Contribution à la concertation publique transports de Brest Métropole

Ce document présente les remarques, commentaires, suggestions et questions de BaPaV sur le projet d'évolution du réseau Bibus tel que décrit dans le dossier détaillé de support à la concertation (Octobre 2021).

Foch

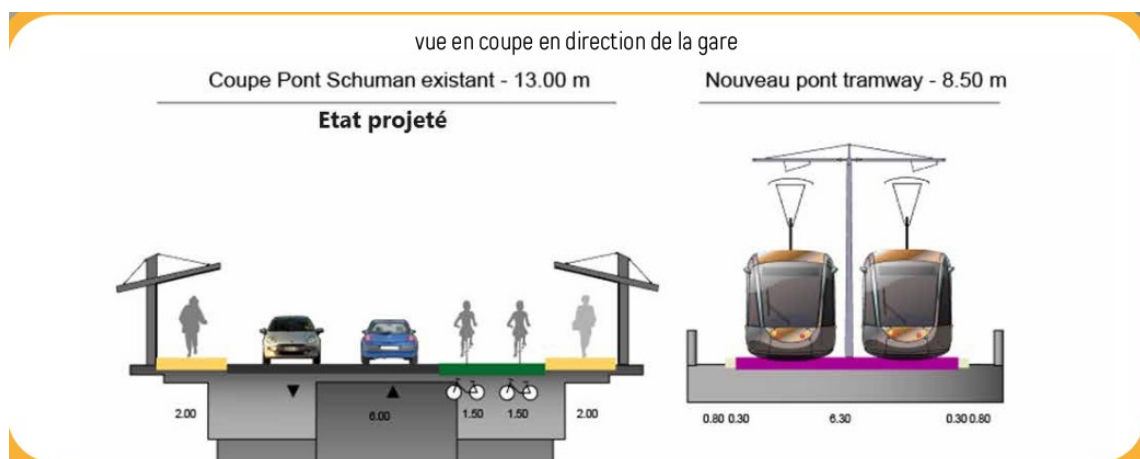
Sur l'avenue Foch, qui ne comporte aucune intersection (la rue des Fédérés peut être négligée), le recours à une piste cyclable bidirectionnelle pose moins de problème que pour l'avenue Clémenceau, Mais peut être des problèmes plus cruciaux, la place Albert 1^{er} étant le sujet le plus difficile à traiter de l'ensemble du projet.

Schuman

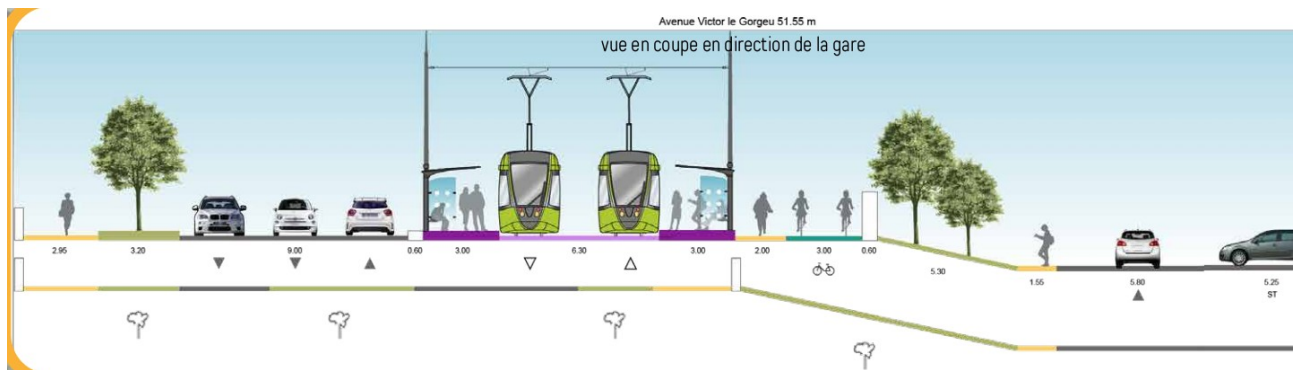
L'absence d'intersection sur le pont (!) permet de justifier l'utilisation d'une piste cyclable bidirectionnelle. Néanmoins cette solution complique nettement le raccordement à la place Albert 1^{er}. Par ailleurs il n'est pas certain que cette configuration n'amènera pas **nombre de cyclistes à continuer d'utiliser le trottoir nord**.

Nous préconisons plutôt sur l'ancien pont un **élargissement des trottoirs et une piste unidirectionnelle côté nord**, et sur le nouveau pont une **piste bidirectionnelle en encorbellement côté sud**, qui constituera

une alternative pour la traversée piétonne quand l'ancien pont nécessitera des travaux, mais surtout qui se trouvera dans la continuité des pistes de Foch et Le Gorgeu.

Le Gorgeu

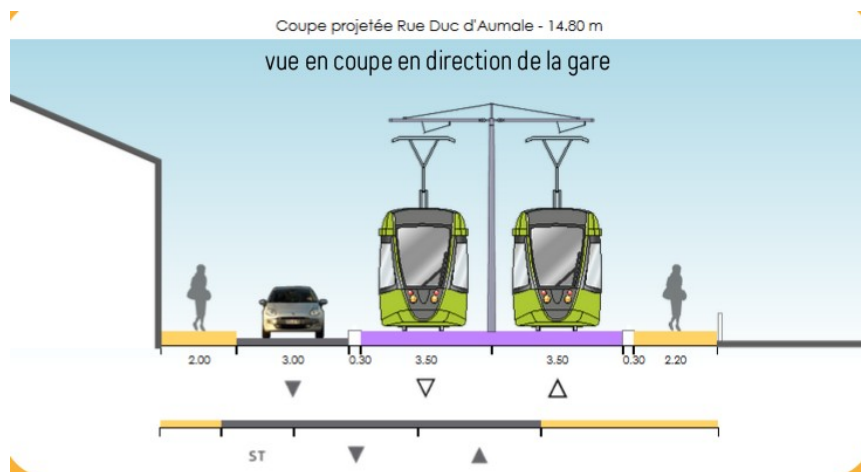
Le peu d'intersections sur l'avenue Le Gorgeu permet de recourir à une piste bidirectionnelle ... mais à condition de traiter correctement les intersections Lanredec, Langevin/Cornouaille et Kermenguy, et de considérer l'intersection CROUS-UBO comme ce qu'elle est : un accès parking qui doit la priorité à tous les modes.

Aumale

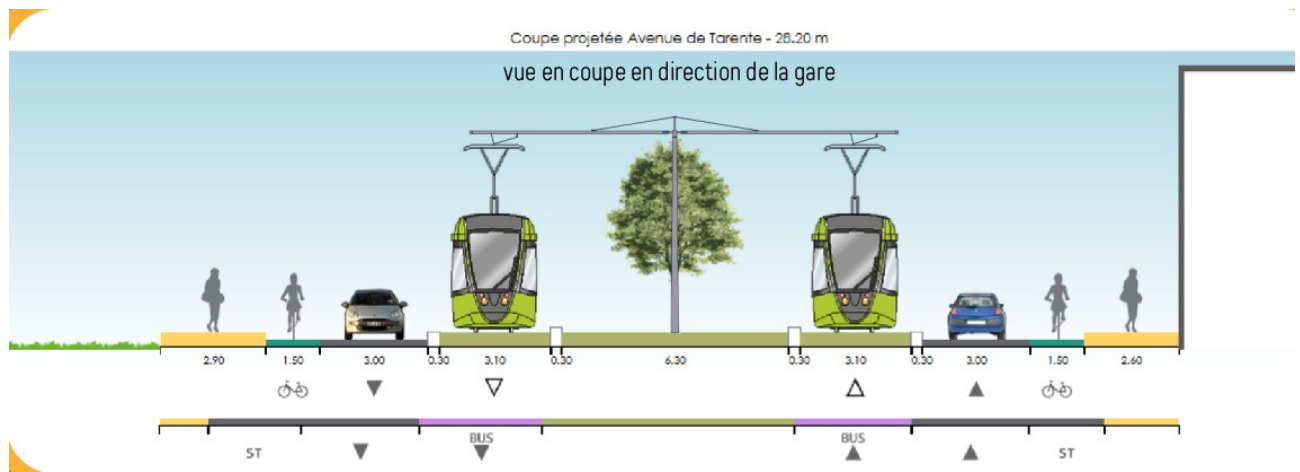
Cette voie n'a pas vocation à être une voie de transit. Le maintien d'une circulation automobile ne se justifie que par le fait qu'elle est le seul accès aux rues Lamoricière, Changarnier et Vallée. Cet **accès pourrait avantageusement être remplacé en raccordant ces rues à la rue Faidherbe** et/ou à l'avenue Le Gorgeu (via le parking Changarnier). Ceci permettrait de maintenir un aménagement cyclable rue du Duc d'Aumale ou d'en faire une zone de rencontre (aménagée comme telle c'est à dire **décourageant toute vitesse supérieure à 20**).

Tarente

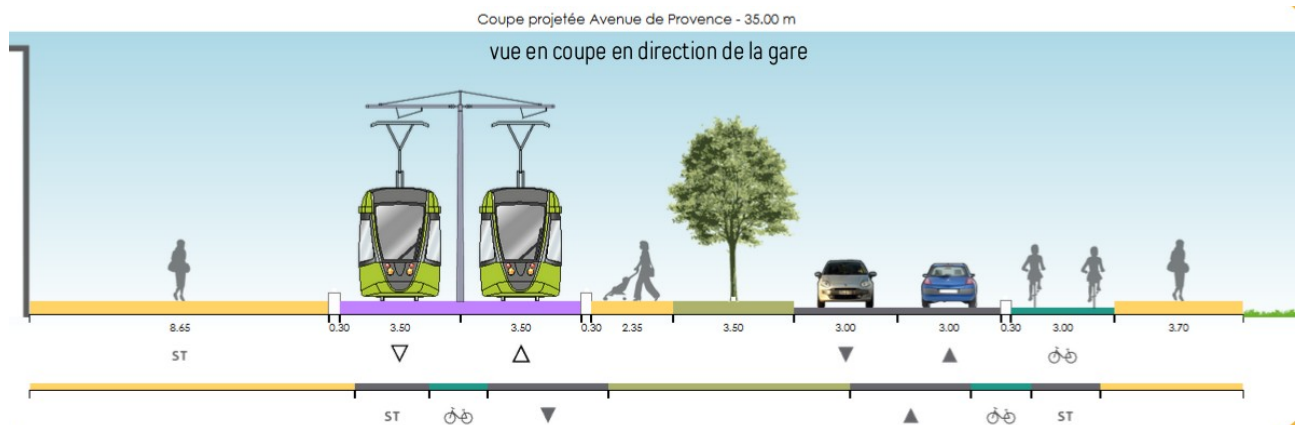
Pour permettre un accès plus sécurisé au tram, il serait plus judicieux de permuter les voies automobiles et tram, ce qui permettrait par ailleurs en rétrécissant légèrement la bande végétalisée de donner plus de place aux piétons et de traiter les voies cyclables en piste plutôt qu'en bande. Nous comprenons qu'il soit préférable de maintenir les deux voies de tram les plus proches l'une de l'autre mais nous craignons que les contraintes d'entretien et les contraintes en cas d'abattage créées par la proximité des arbres et des caténaires ne compensent largement les avantages de placer les voies de tram dans la position proposée. Dans ce cas la conservation des arbres existants est-elle une contrainte incontournable ?

Pont de la Villeneuve

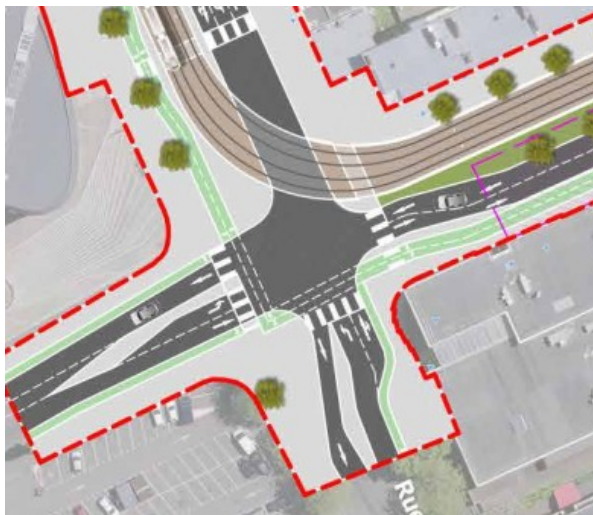
Comme pour le pont de Recouvrance (voir plus haut) **le partage bus-voiture n'est pas une solution satisfaisante**, surtout compte tenu du passage fréquent de véhicules de secours. Encore ce problème pourrait-il être réduit en ouvrant la piste cyclable à ceux-ci, à condition de prévoir soit un élargissement général soit plusieurs refuges permettant croisement ou dépassement à distance de sécurité.

Nous avons noté qu'il est envisagé de faire passer **le tram en alternat sur une voie unique**. **Outre que cette solution rend difficile l'utilisation de la voie de tram par les véhicules de secours** en cas de bouchon, on peut légitimement se demander pourquoi ce ne sont pas les voitures qui passeraient en alternat sur une voie unique. La raison, bien entendu, est que l'efficacité (en flux) du transport automobile

est tellement faible par rapport à celle du tram ou de la marche (et même du vélo) qu'il est nécessaire de lui réserver 6 mètres pour assurer une fraction du débit que le tram peut assurer sur 3 mètres avec un espacement de plus de 250 m entre rames (longueur du pont). Mais cette raison n'est elle pas suffisante à elle seule pour mettre en place des dispositifs décourageant son usage ? Notons que l'accès au CHU par des habitants du pays de Brest qui ne peuvent venir qu'en voiture pourra avantageusement se faire en laissant cette voiture au PEM du Bergot et en prenant le tram qui les laissera plus près de l'accueil que s'ils tentent de stationner sur un des parkings saturés de la Cavale Blanche.

Carrefour Duquesne-Clémenceau

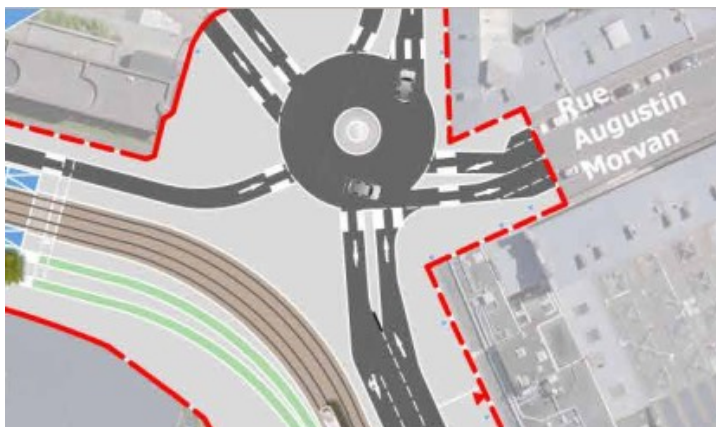
Le rayon de courbure de la piste cyclable ne permet pas de l'emprunter à vélo. Il faut mettre pied à terre. Idem pour le raccordement des bandes des rues Duquesne et de l'Harteloire à la piste.

De la même façon la bande cyclable montante de la rue de l'Harteloire ne devrait pas se raccorder à la piste cyclable par une chicane, mais en continuité.

L'accès des cyclistes aux services côté agence Bibus n'est pas compréhensible par un cycliste remontant la rue Duquesne ou venant de la place de la Liberté. Le passage piétons de l'avenue oblige à **prendre les rails en biais**, et le passage piétons face à la fac n'est pas suffisamment en visibilité directe pour qu'ils l'empruntent spontanément.

Le tourne à droite des voitures vers le bas de la rue Duquesne, doit être traité de façon à sécuriser les vélos : un îlot ou une déviation de la piste cyclable (en limitant le dénivelé pour le confort des cyclistes) doit forcer les voitures à la couper à 90°.

Carrefour Duquesne-Morvan

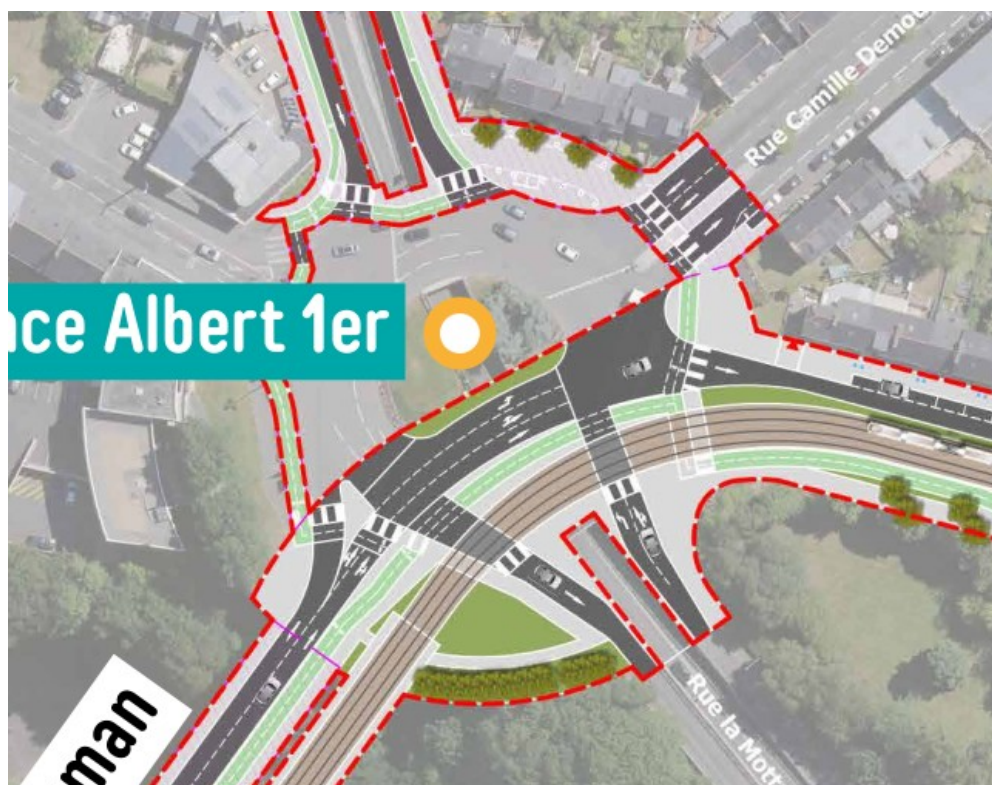
La proposition reprend l'**erreur du giratoire de Keresseis** : la piste cyclable est sécurisée mais les autres trajectoires sont rendues plus dangereuses. En particulier, rejoindre la piste cyclable depuis le giratoire impose de prendre la rue Duquesne en **coupant en biais (!) les rails** de tram avant d'atteindre l'avenue Clémenceau.

Toutes les liaisons entre la piste cyclable, les rues Morvan, Kerabecam et l'hôpital doivent être traitées de façon sécurisée pour les cyclistes, dans le respect des piétons. L'espace disponible pour le giratoire devrait être suffisant pour aménager un rond point hollandais (séparation physique entre vélos et voitures, rencontre des voies voitures vs. vélos à 90°, priorité vélo).

Place Albert 1^{er}

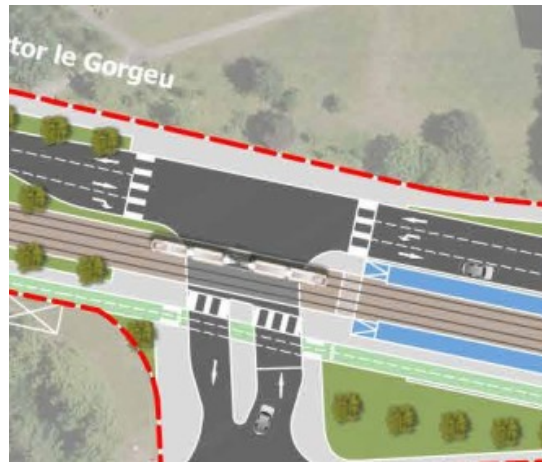
Cette place est le **principal point noir** de Brest pour les cyclistes (dans la mesure où Pen ar C'Hleuz n'est même pas considéré comme faisant partie de la voirie partagée). Il aurait dû être **entièrement re-pensé**, par exemple en rond point hollandais.

- A toutes les traversées le rayon de courbure de la piste cyclable ne permet pas de l'emprunter à vélo. Il faut mettre pied à terre. Les habitués continueront à prendre la place par les voies automobiles, se mettant plus en danger qu'aujourd'hui dans la mesure où les automobilistes considéreront qu'ils n'ont rien à faire sur ces voies.
- Les tourne à droite des voitures, a-minima vers les rues Lamotte-Picquet et Doumer, doivent être traités de façon à sécuriser les vélos : les voitures doivent être forcées à couper la piste à 90°, une oreille ou un îlot selon le cas doit protéger le début de la bande de Doumer.
- Les cyclistes reliant Kervern ou Doumer au pont sont **incités à emprunter comme aujourd'hui le trottoir nord du pont**. Le trajet inverse risque même d'être emprunté, multipliant les risques de conflits d'usage.

Carrefour CROUS

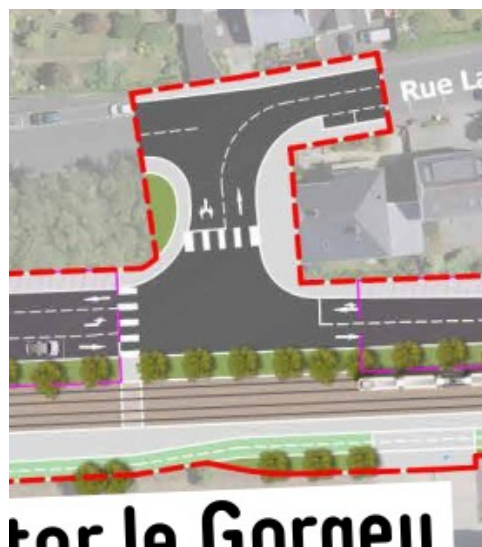
Il s'agit d'un accès privé à des parkings. L'aménagement doit le mettre en évidence avec une continuité de revêtement et de hauteur des voies piéton et vélo.

Carrefour Lanredec

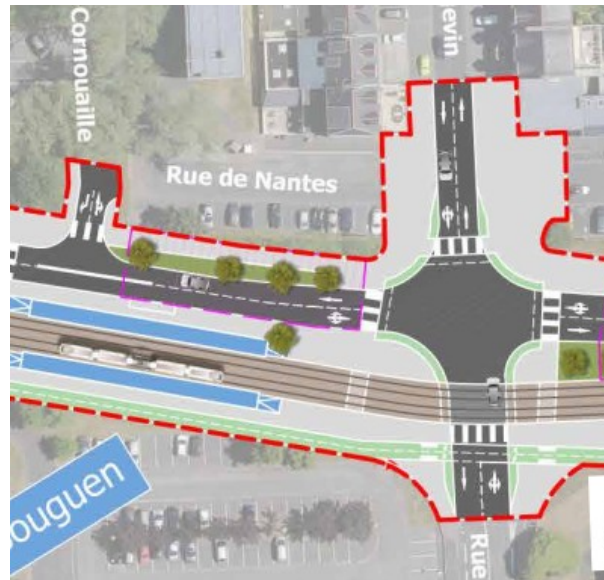
La traversée de l'avenue n'est pas prévue pour les vélos. Elle doit pouvoir se faire de façon sécurisée et dans le respect des piétons.

Les tourne à droite côté Nantes et Lanredec devraient comporter un îlot sécurisant les vélos.

Le passage piétons, qui franchit trois voies automobiles devrait comporter un îlot.

Carrefour Langevin

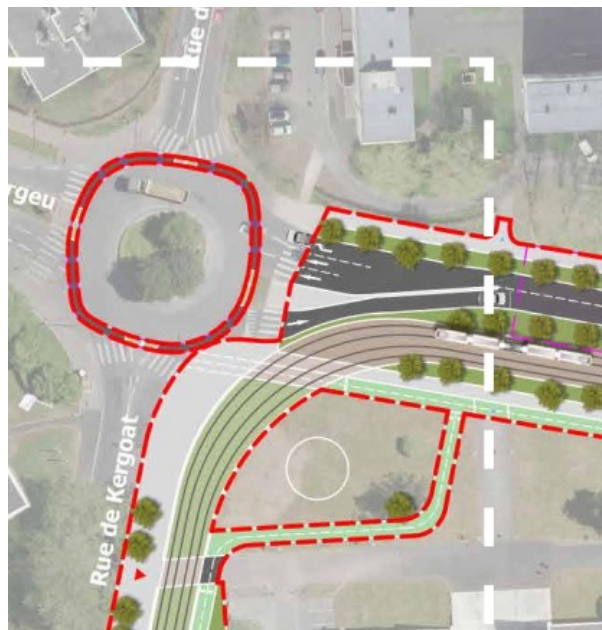
Il s'agit d'un carrefour très fréquenté, Particulièrement aux horaires d'embauche et de sortie de la base navale. Les trajectoires vélo doivent être sécurisées dans toutes les combinaisons de liaisons, dans le respect des piétons.

A toutes les traversées le rayon de courbure de la piste cyclable ne permet pas de l'emprunter à vélo. Il faut mettre pied à terre.

Au niveau de tous les tourne à droite voiture, la bande cyclable doit être élargie et protégée par un îlot interdisant aux voitures de la mordre.

La suppression, justifiée, du carrefour Nantes-Langevin aux voitures ne devrait pas entraîner sa fermeture aux vélos. En particulier, en absence d'aménagement cyclable du carrefour Le Gorgeu-Cornouaille, l'accès vélo à la rue de Cornouaille doit pouvoir se faire de façon sécurisée depuis le carrefour Le Gorgeu-Langevin.

Carrefour Kermenguy

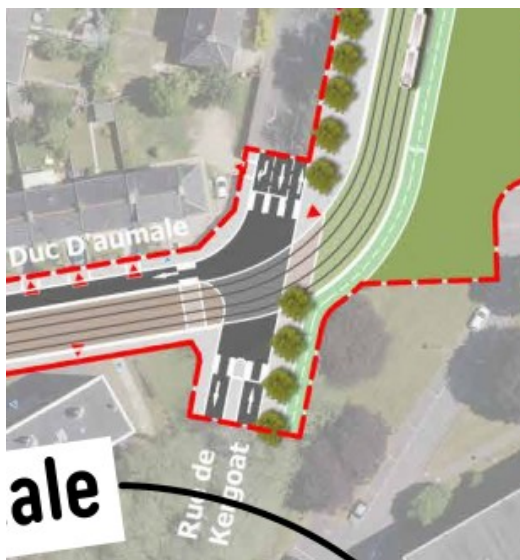
La proposition reprend l'**erreur du giratoire de Keresseis** : la piste cyclable est sécurisée mais les autres trajectoires sont rendues plus dangereuses. En particulier, la **traversée des voies de tram se fait en biais**, la piste cyclable **aborde le giratoire à rebours de la circulation**, l'entrée des voitures sur le giratoire par trois voies parallèles sans îlot de séparation est accidentogène tant pour les cyclistes que pour les piétons.

L'accès au giratoire par la voie en direction de l'ouest devrait traverser l'avenue à proximité du passage piéton (où l'avenue est encore à 2x1 voie) de façon à retrouver la configuration actuelle du giratoire pour les vélos, ou de façon à aborder correctement un éventuel rond point hollandais. La voie venant du giratoire devrait rejoindre la piste cyclable derrière le Miroir des Energies de façon à aborder les rails à 90°.

Le rayon de courbure de la piste cyclable pour contourner le Miroir des Energies côté Le Gorgeu ne permet pas de l'emprunter à vélo. Il faut mettre pied à terre. Or rien ne justifie même de ralentir à cet endroit. Côté rue de Kergoat, on peut ne pas mettre pied à terre mais il reste impossible de passer à vitesse normale.

Carrefour Normandie

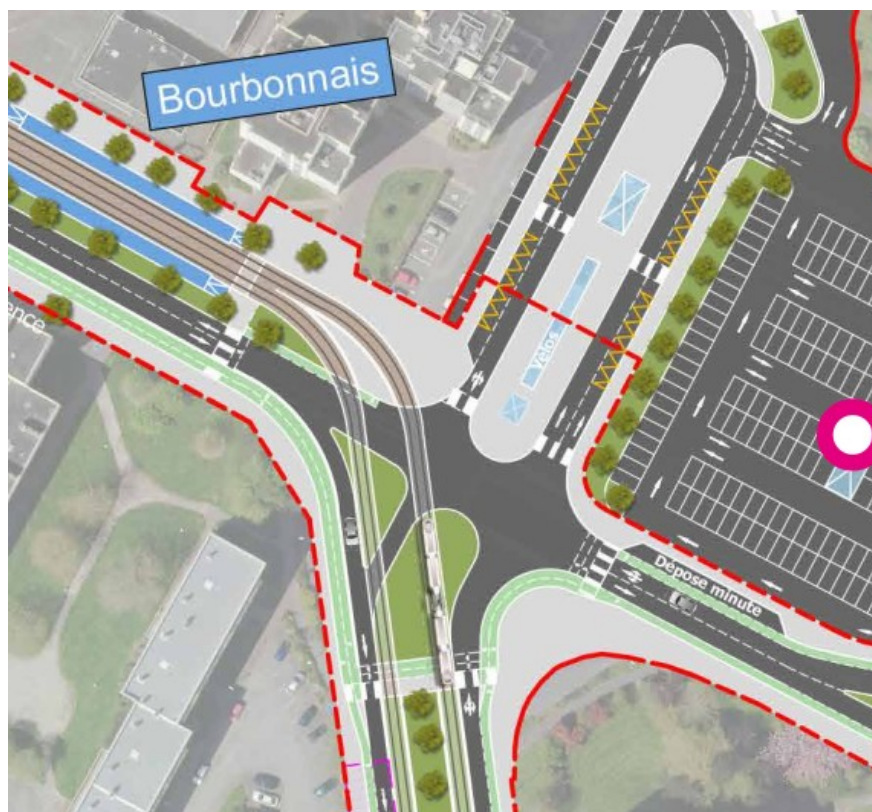
Rues Baratier et de Normandie l'article L228-2 du code de l'environnement n'est pas respecté. C'est d'autant plus dommage que la rue de Normandie actuelle comporte une bande cyclable.

A toutes les traversées le rayon de courbure de la piste cyclable ne permet pas de l'emprunter à vélo. Il faut mettre pied à terre.

Aux carrefours Maine-Normandie, Baratier-Normandie, et Tarente-Normandie (en direction de Normandie), les tourne à droite voiture devraient comporter un îlot sécurisant la trajectoire des vélos.

Un aménagement devrait permettre aux vélos remontant la rue de Normandie de **traverser les rails à 90°**.

Glasgow

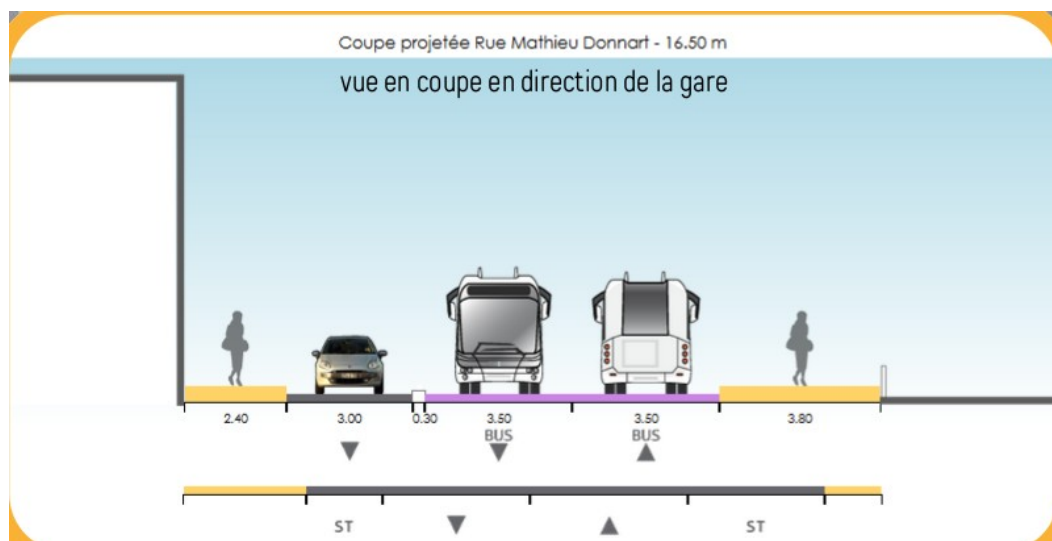
Le stationnement contraint ici abusivement l'aménagement.

La suppression du stationnement (23 emplacements de la rue Duplex à la rue Duperré) et un léger rétrécissement du trottoir ouest permettraient la **mise en place de pistes cyclables** de chaque côté de la rue.

Donnart

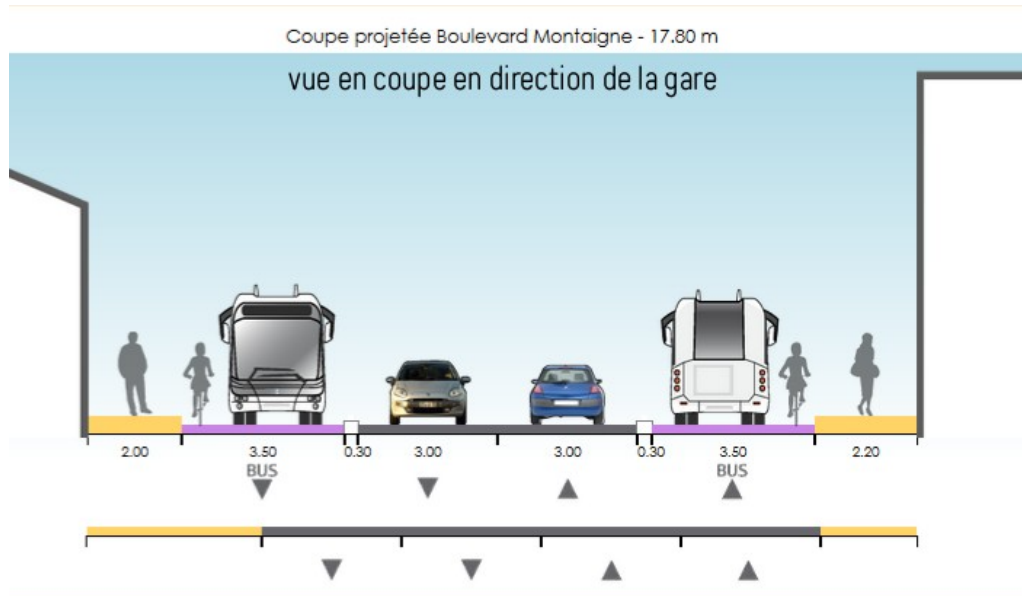
Sur cette rue très contrainte, les cyclistes n'empruntent pas le sens montant et roulent au moins aussi vite que voitures ou bus en sens descendant. Nous ne réclamerons donc pas le respect de l'article L228-2 sur ce tronçon. Néanmoins les **croisements** doivent être traités (voir plus bas).

Blum

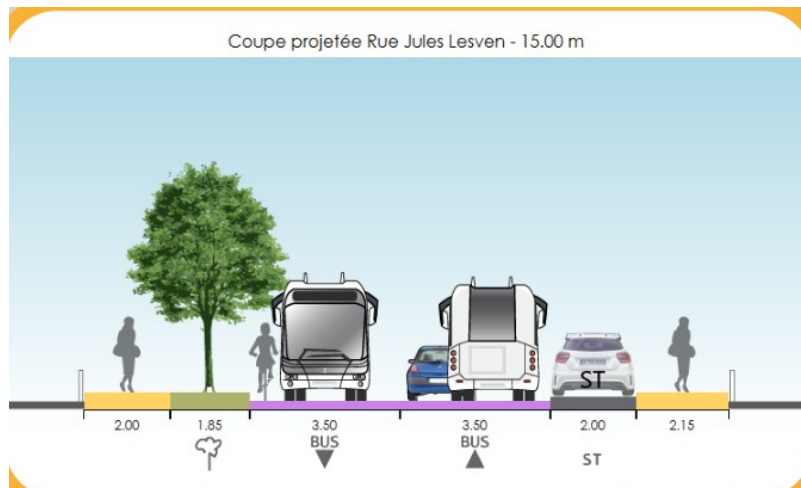
Malgré une configuration globale qui nous convient, le **détail des largeurs** pose problème. La largeur de la piste cyclable est à peine suffisante pour un triporteur. A l'inverse l'absence de bordure entre bus et voiture donne une largeur totale de 6 mètres dans chaque sens, ce qui reste très confortable pour les poids lourds et ne dissuade pas les excès de vitesse des voitures. La configuration sans bordure pourrait permettre de passer la voie voiture à 2,8 mètres et la voie vélo à 1,70 mètre, ce qui serait nettement plus équilibré.
